**„POD pe DN 29 KM 22+859, JUD SUCEAVA”.**

# Raport de Audit de Siguranță Rutieră

“ Pod DN 29A km 22+859”

## STADIUL 1 - STUDIU DE FEZABILITATE

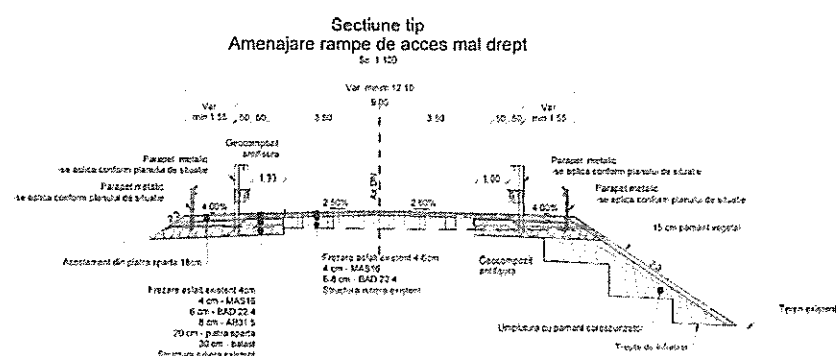
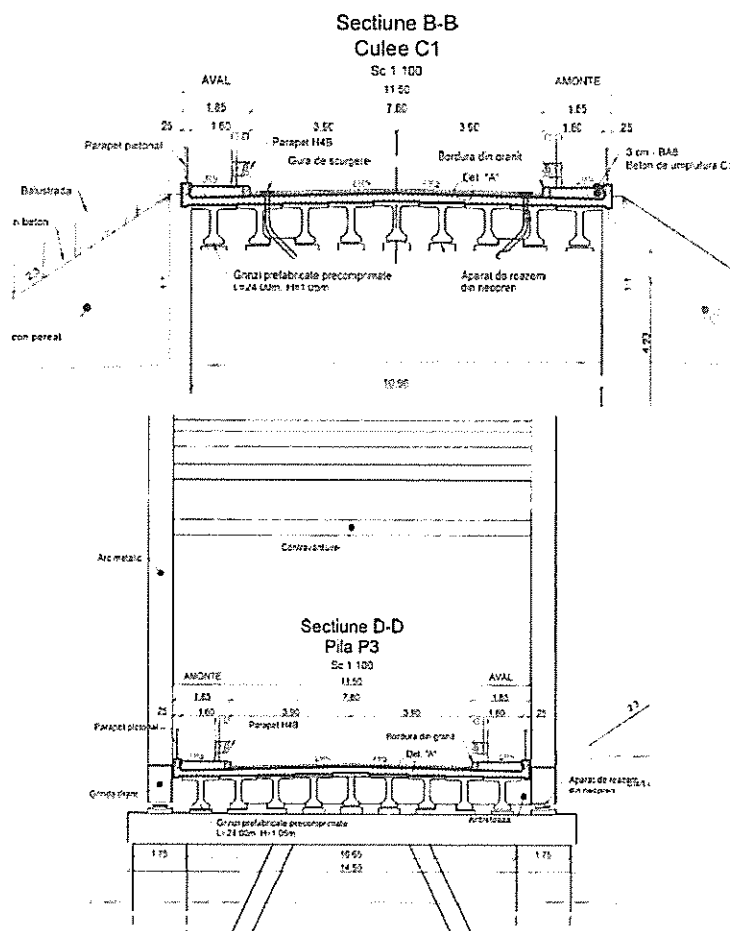
Din analiza pieselor desenate, puse la dispoziție, se poate observa că există corelările între elementele geometrice din plan cu cele în secțiune transversală. Este prezentată atât secțiunea transversală pe pod cât și pe rampele de acces la pod.

**Recomandare** Se recomanda si prezentarea unor profiluri transversale curente pe atât pe pod cât și pe cele doua rampe de acces la pod la faza urmatoare de proiectare.

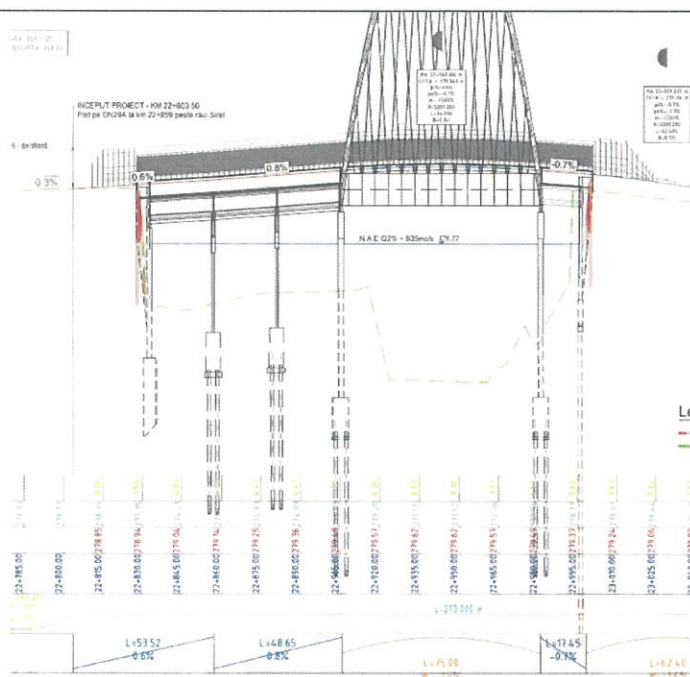
În plan podul este amplasat în aliniament iar în profil longitudinal declivitatea podului este de 1,5%. În profil transversal, calea pe pod este în profil convertit. Pantele longitudinale și transversale asigură scurgerea apelor pluviale.

**Recomandare** La faza următoare de proiectare se vor prezenta profiluri transversale curente atât pe rampe de acces la pod cât și pe pod și detalierea elementelor de colectare și evacuare a pelor pluviale.

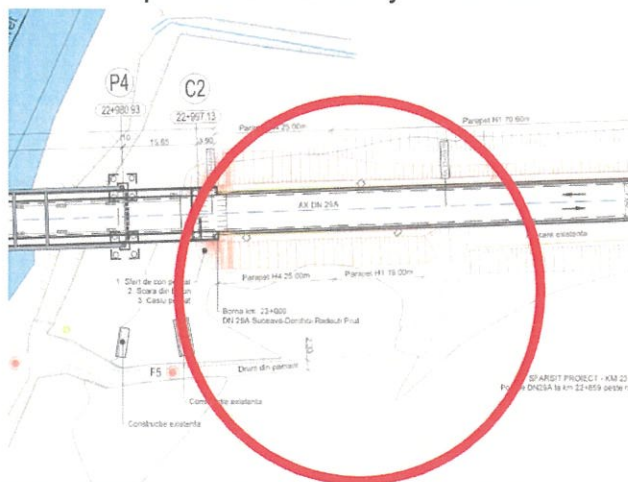
**4.1.1 Analiză** Există o intersecție cu un drum lateral în imediata vecinătate a podului. Drum de pământ ce asigură accesul la albia raului Siret. Prin proiect nu a fost prevăzută amenajarea acestei intersecții.

**Recomandare** La faza următoare de proiectare să se detalieze racordarea drumului lateral la cotele rampei de acces la pod.

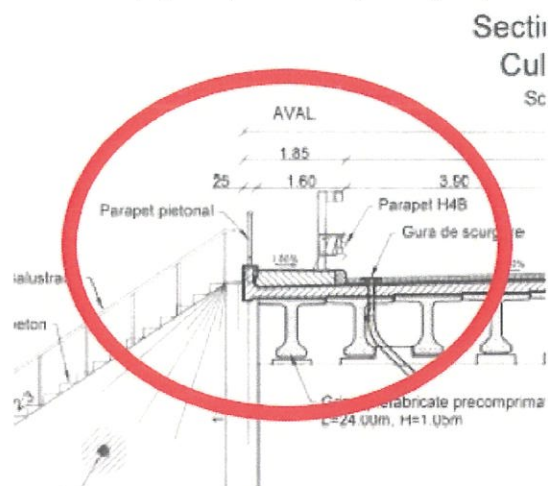
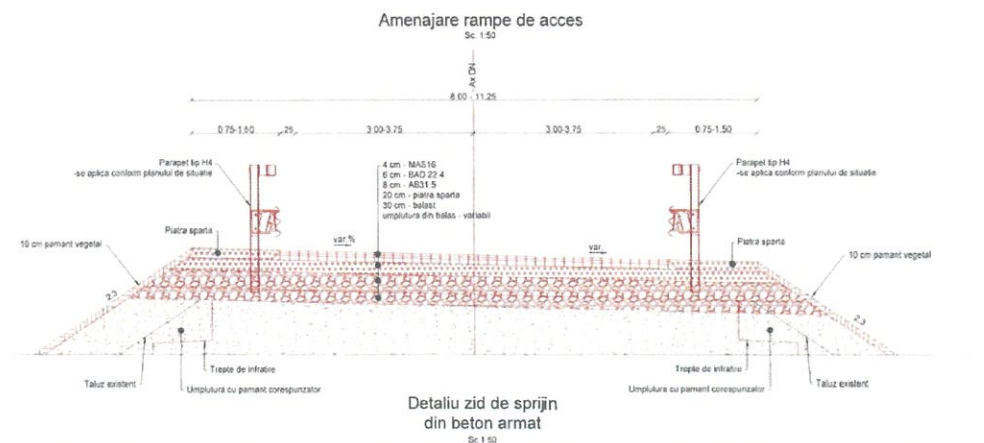
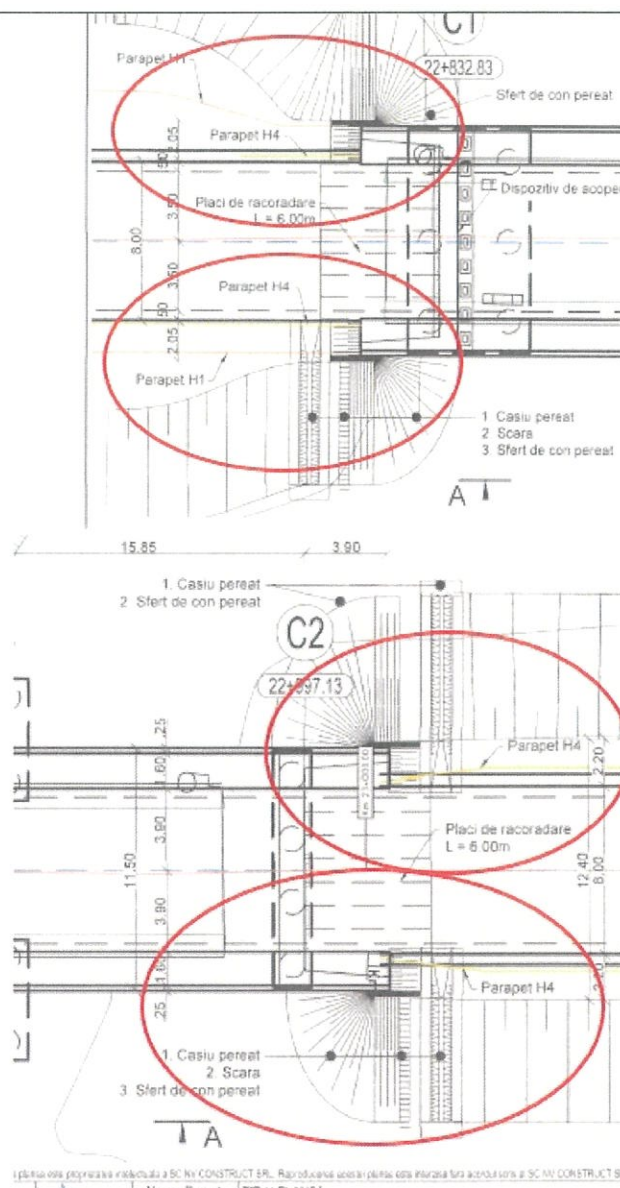
Planurile de situatie nu contin elemente destinate pietonilor (trotuare) sau ciclistilor (piste pentru ciclisti) pe rampele de acces.

Trotuarele vor fi utilizate de pietoni dar nu exista contiunitate pe rampele de acces la pod.

**Recomandare** Se va acorda o atentie deosebita la racordarea trotuarelor/acostamentelor de pe rampele de acces la trotuarul de pe pod la faza urmatoare de proiectare.

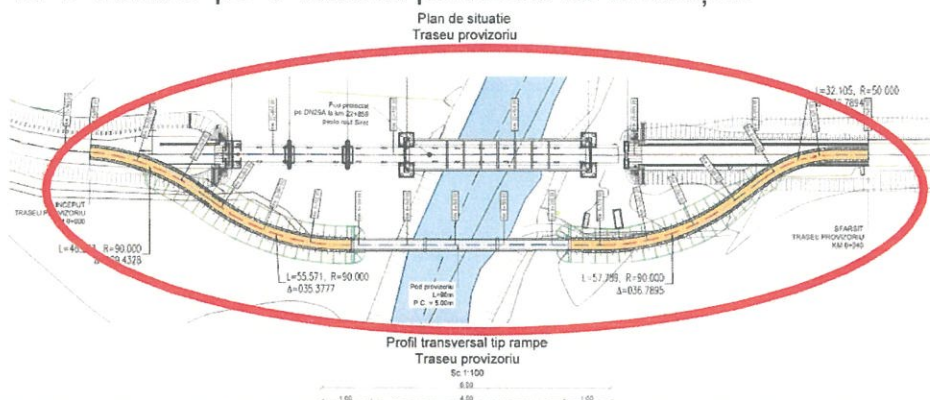
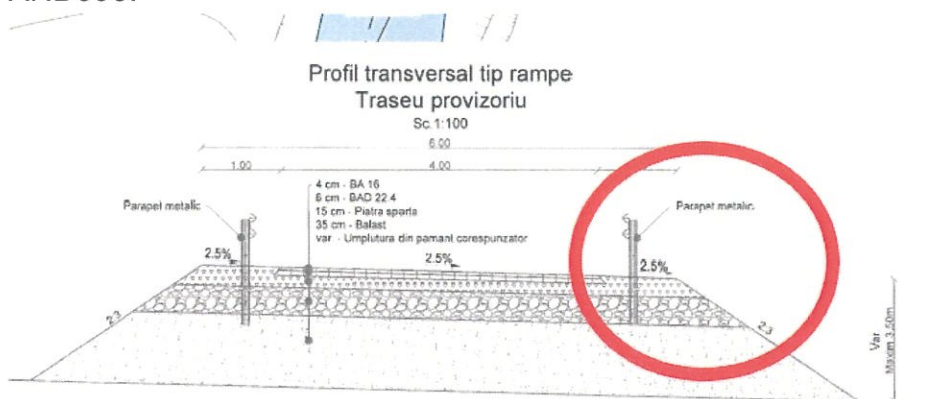
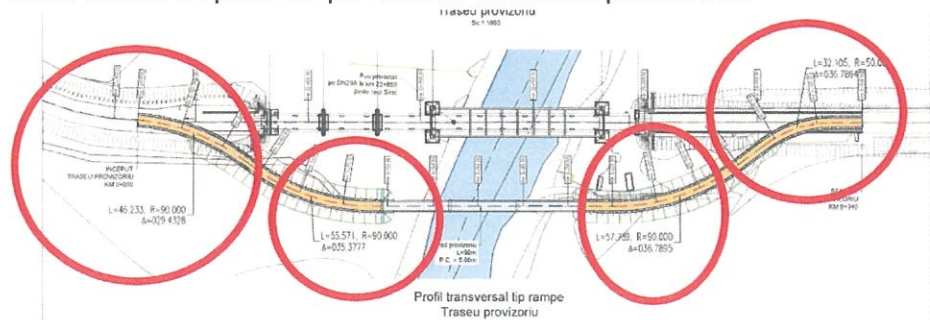
Circulația pe drumul național pe perioada execuției lucrărilor va fi deviată pe o variantă provizorie de circulație..

Pe durata executiei se va acorda o atentie deosebita semnalizarii rutiere provizorie, cu presemnalizare adecvata a lucrarilor in vederea evitarii producerii de accidente. Se va acorda atenție montării parapetelor de siguranță pe rampele de acces la podul provizoriu. Tipul de parapete va trebui să fie în concordanță cu AND593.

La faza următoare de proiectare se vpr detalia elementele racordărilor în plan de pe traseul variantei provizorie.

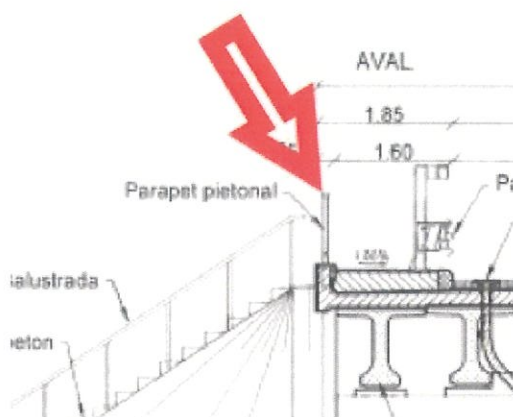
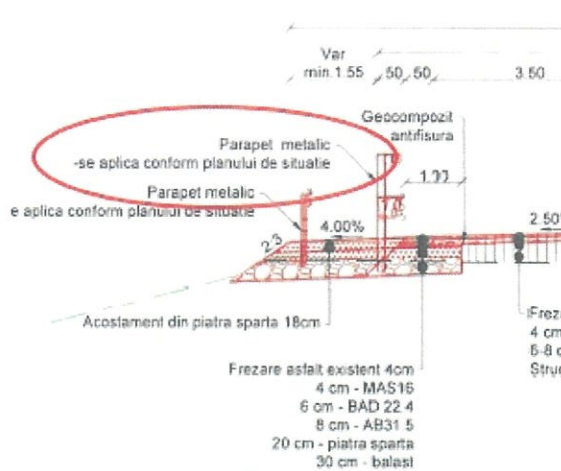
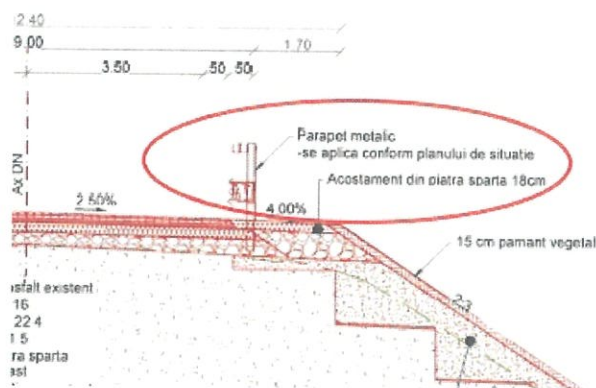
scopul de a spori siguranta rutiera, dupa cum urmeaza: parapeti metalici tip H4b pe pod, asa cum rezulta din plansa de sectiune transversala.

Pe pod sunt prevazute a se monta parapete pietonale metalice, conform sectiunii trasversale si a dispozitiei generale.

Pe rampele de acces la pod sunt prevazute dispozitive de siguranță pasivă tip H4b, conform dispozitiei generale, elevatie.

Nu exista profiluri transversale curente pe rampe din care sa rezulte modul de amplasare a dispozitivelor pasive de siguranta pe rampe.

Se recomandă corelarea secțiunii transversale a podului și a profilului transversal tip de rampe cu dispoziția generală a podului, cu planul de situație și cu profilul longitudinal, astfel încât să fie prezentate începutul și sfârșitul de amplasare a acestor dispozitive de siguranță pasivă.
